รายงานสรุปคำถามจากหน้างานก่อสร้าง

Site Query Summary | วันที่รับคำถาม: 26/10/2569 | ช่องทาง: LINE Chat | ผู้รับผิดชอบตอบ: คุณตั๊ก | จำนวน 6 หัวข้อ (9 ข้อย่อย)

1 ชั้น 3 — บริเวณกรอบสีแดง

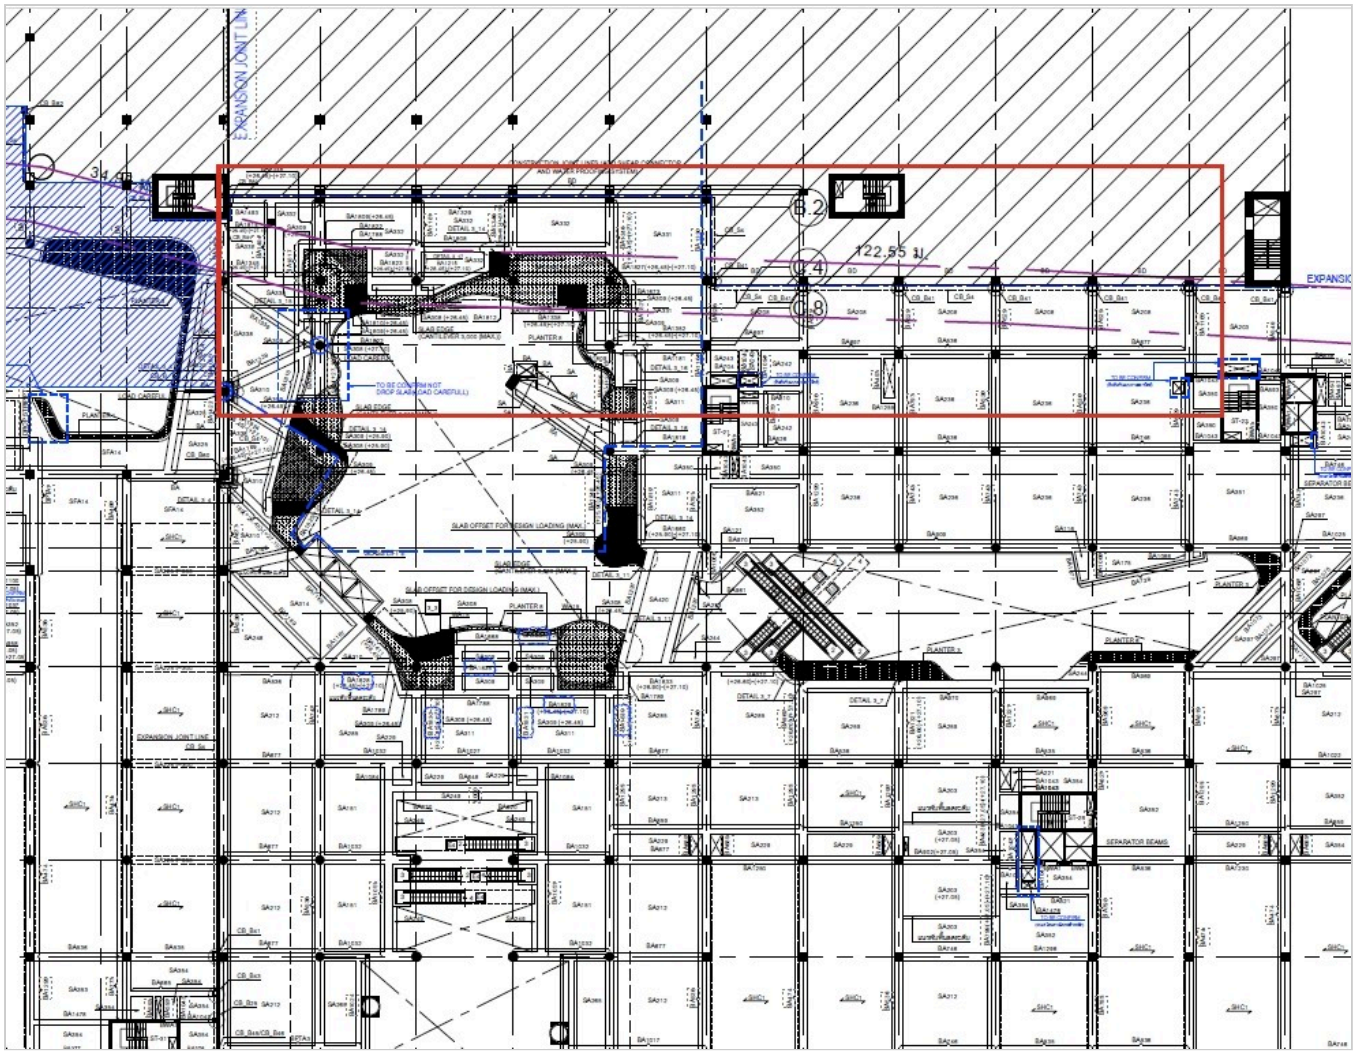
- บริเวณกรอบสีแดงในแบบ ไม่ได้ระบุว่าเป็นพื้น HOLD หรือไม่ (ชั้นอื่นในตำแหน่งเดียวกันระบุเป็นพื้น HOLD) ขอให้ยืนยัน

2 ชั้น GM — ข้าง FST16 ZONE 2

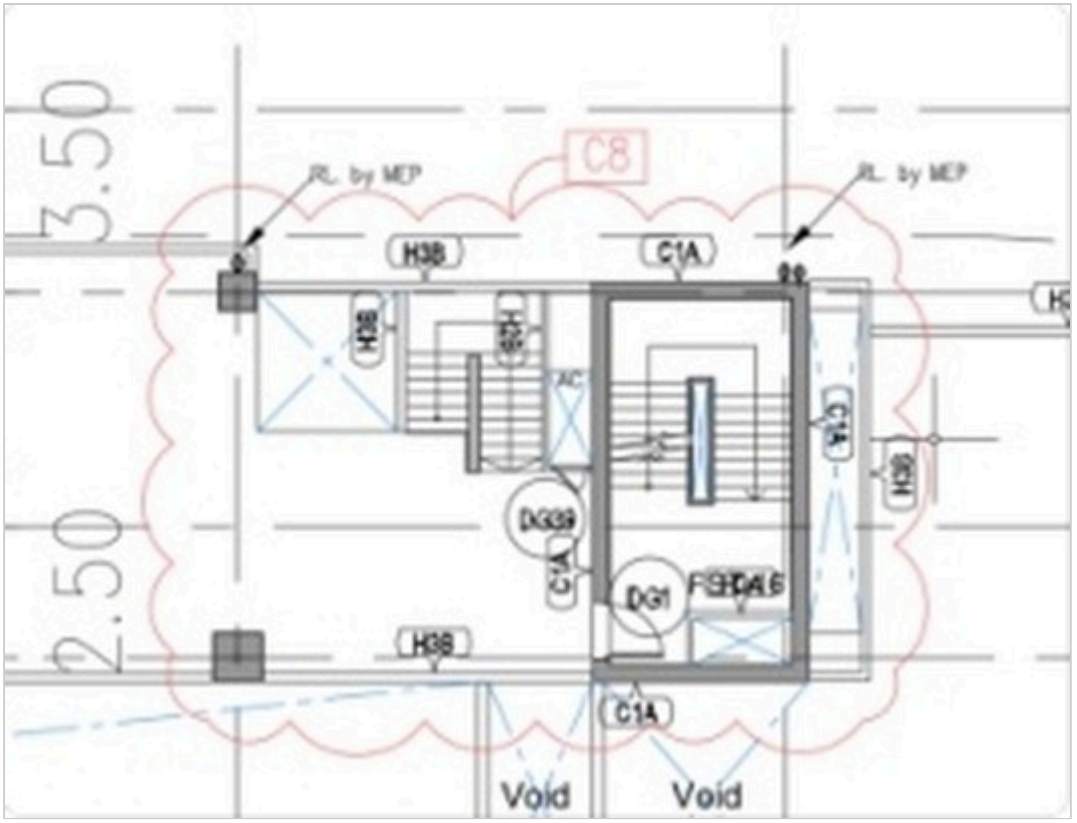
- ขอให้อัปเดตแบบโครงสร้างชั้น GM บริเวณข้าง FST16 ZONE 2 ให้สอดคล้องกับแบบ AI043

3 ชั้น 4F — ตามหมายเลขในภาพ

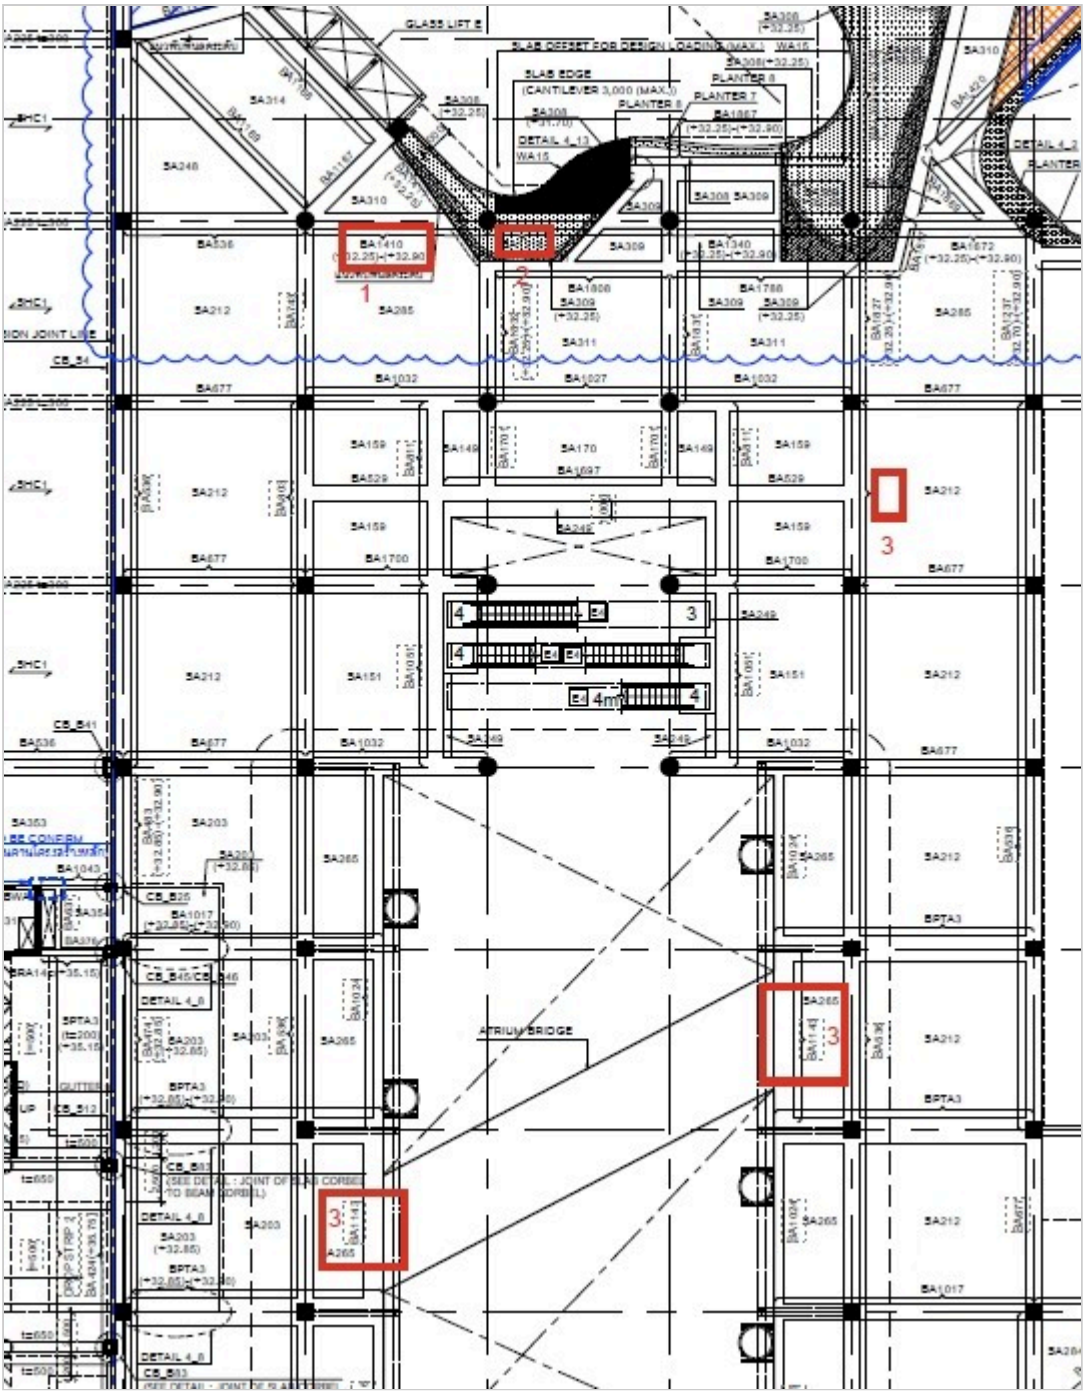
- No.1 & 2 : กรณีคานต้อง Drop สามารถใช้ Typical Detail S-99-4-01 ได้หรือไม่
- No.3 : ขอเบอร์คาน
- No.4 : ยืนยันเบอร์คาน BA1143 หรือไม่ (ชั้น 4M เป็นเบอร์ BA1413)

4 ชั้น 4M — Drop Strip 350 mm.

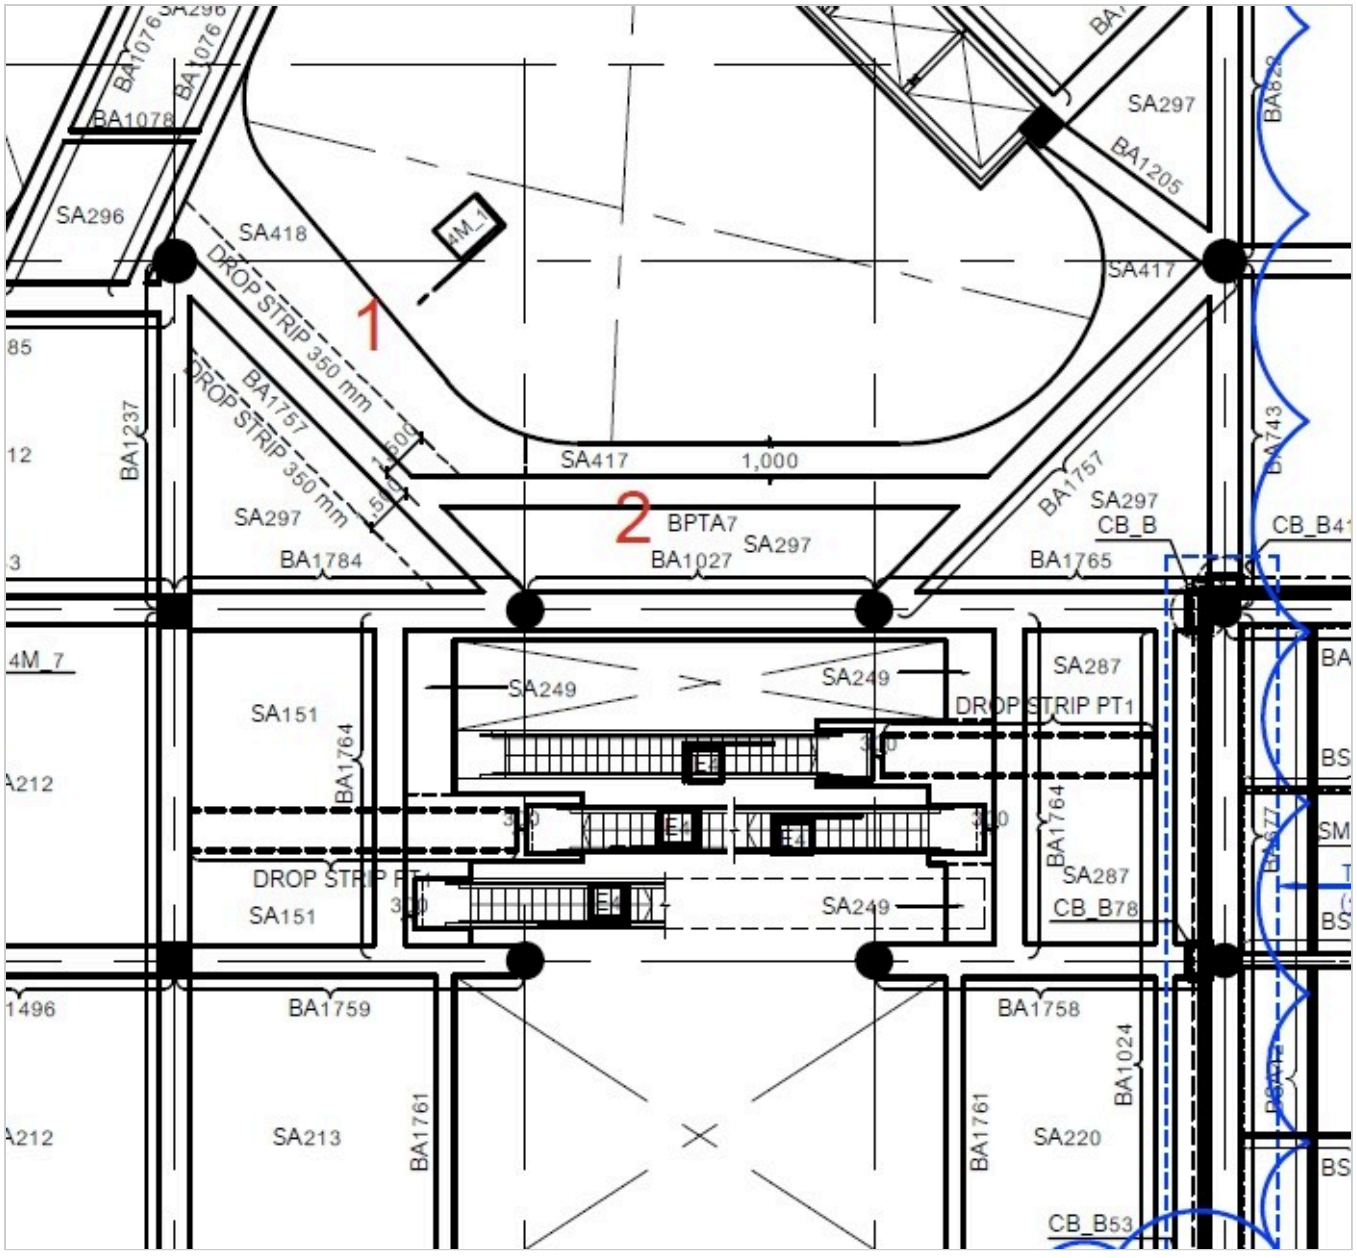
- หมายเลข 2 : ขอดีเทลคาน BPTA7
- หมายเลข 1 : ขอ Section 4M_1 บริเวณ Drop Strip 350 mm.

5 ชั้น G — บันได ST-35

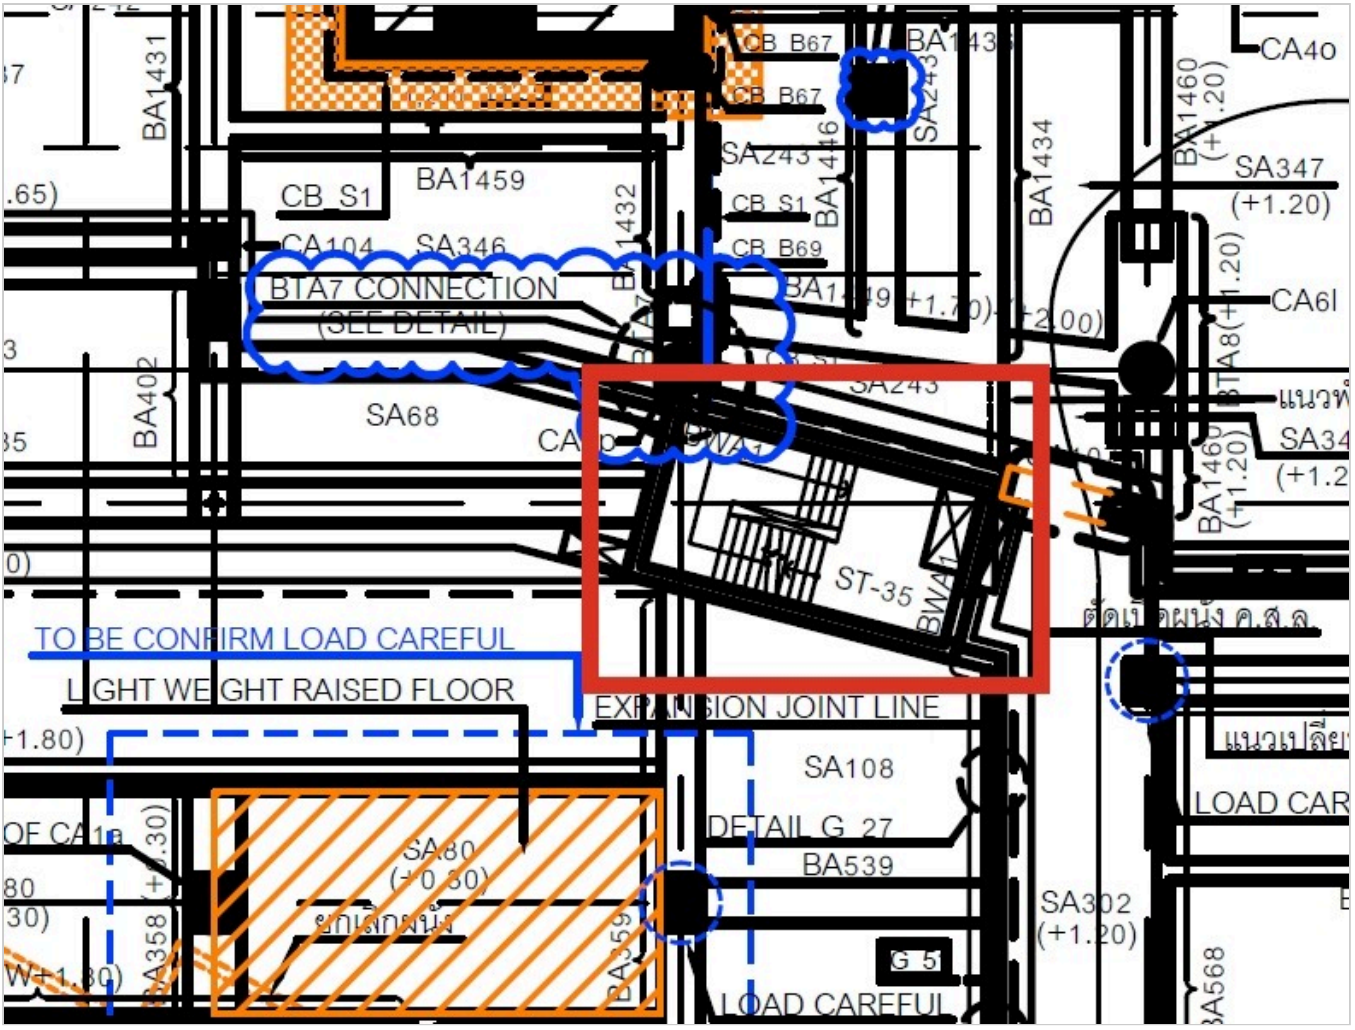
- ขอดีเทลปิดบันได ST-35 ที่ชั้น G (บริเวณกรอบสีแดง ติดแนว Expansion Joint)
